**AVIS RELATIF À LA PROTECTION
CONTRE LES EVENTUELS EFFETS NOCIFS ET NUISANCES
PROVOQUÉS PAR LES RAYONNEMENTS NON IONISANTS
GÉNÉRÉS PAR DES ANTENNES ÉMETTRICES STATIONNAIRES**

Commune : LA LOUVIERE - Exploitant : PROXIMUS

Référence exploitant : 64LER_00

Rapport n° 2157 / 2025

Figure 1 : Vue en plan des lieux de séjour et des points de contrôle

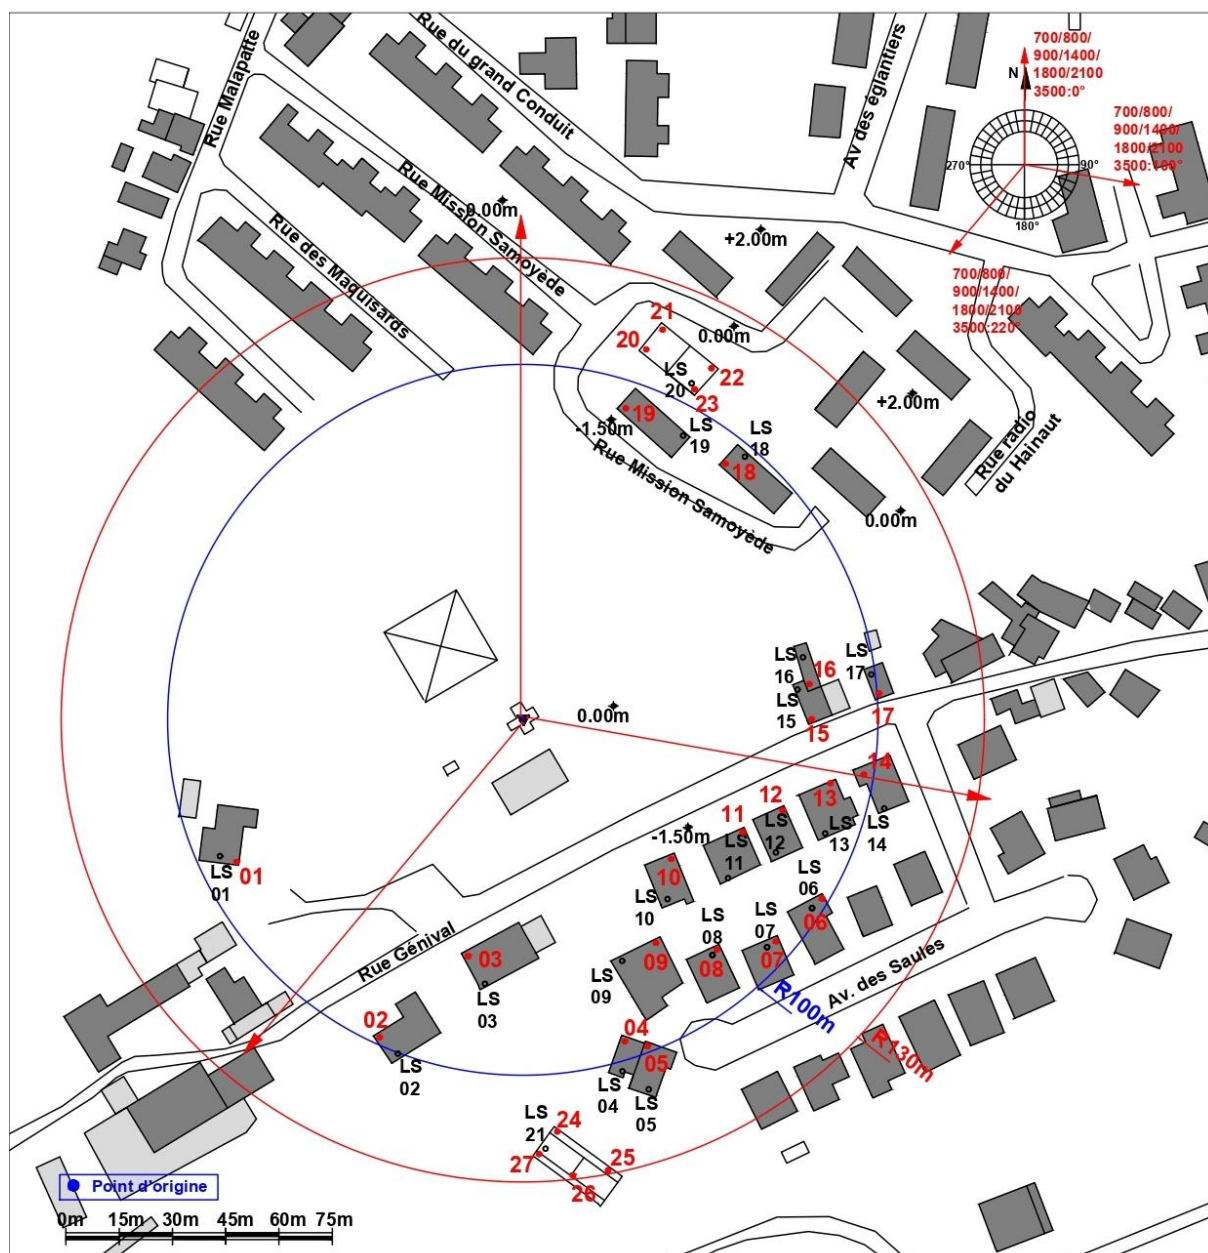
- le numéro du point de contrôle repris sur un des plans de la figure 1;
- le numéro du LS dans lequel se trouve le point de contrôle de la 1^{ère} colonne ;
- l'atténuation d'obstacle prise en compte pour le calcul de l'indice d'exposition dans le LS ;
- le résultat du calcul de l'indice d'exposition.

En ce qui concerne les antennes de l'installation mentionnées dans le tableau 1, la distance maximale à laquelle la limite pourrait être atteinte, à l'extérieur, est égale à 91,8 m. S'il n'y a pas de LS à une distance inférieure, les antennes respectent forcément la limite d'immission.

Dans le cas des LS situés à l'intérieur des bâtiments, une atténuation d'obstacle est prise en compte et il en résulte que la distance maximale à laquelle la limite pourrait être atteinte se réduit à 65,3 m.

Les résultats de l'évaluation décrite au paragraphe 4 indiquent que les antennes émettrices stationnaires de l'installation faisant l'objet du présent avis ne produisent pas, dans un lieu de séjour, un rayonnement électromagnétique maximum supérieur aux limites fixées à l'article 4 du décret.

En conclusion, les antennes émettrices stationnaires faisant partie de l'installation référencée dans le paragraphe 2 et dont les caractéristiques techniques sont résumées dans le tableau 1 **respectent les limites d'immission** fixées à l'article 4 du décret du 8 décembre 2022 (M.B. du 16.12.2022) modifiant le décret du 3 avril 2009 relatif à la protection contre les éventuels effets nocifs et nuisances provoqués par les rayonnements non ionisants générés par des antennes émettrices stationnaires.
